Referencenummer: ECN-004823

HASTER: VIGTIG SIKKERHEDSMEDDELELSE

FUJIFILM DR-XD1000(FDR Nano)

Tillæg 1 DR-XD 1000 Inspektion før brug

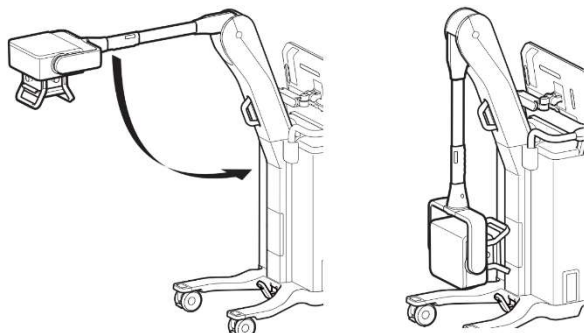
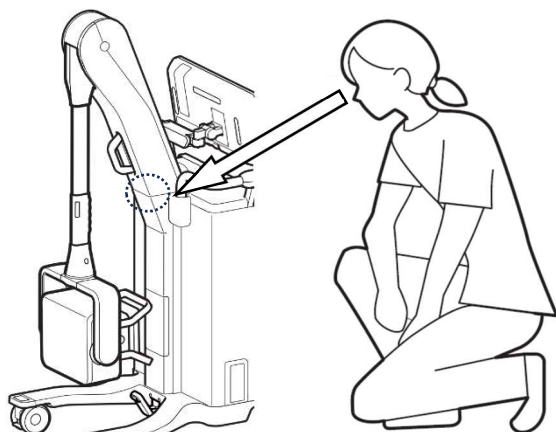
1. Sæt armen i udgangspositionen.

2. Kontrollér, at der er et mellemrum mellem armens bund og plastafdækningen.

Hvis der ikke er et mellemrum, skal du standse brugen af produktet og kontakte os via kontaktoplysningerne på side 1.

Normal
(Der er et mellemrum)

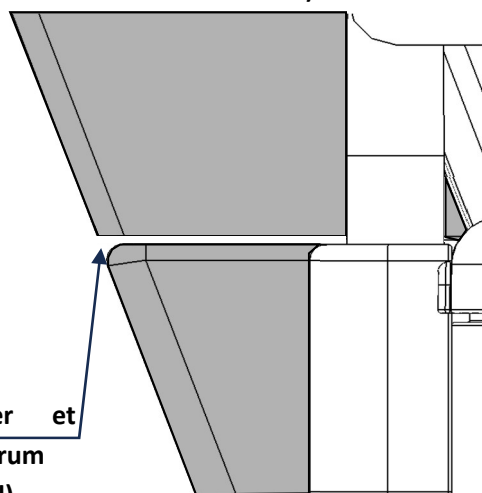
Der er et mellemrum
(Normal)

Unormal
(Intet mellemrum)

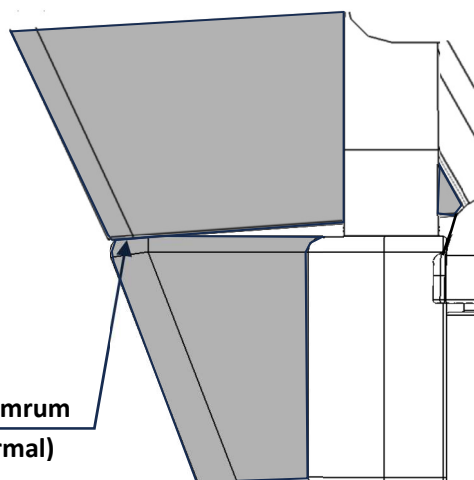
Intet mellemrum
(Unormal)
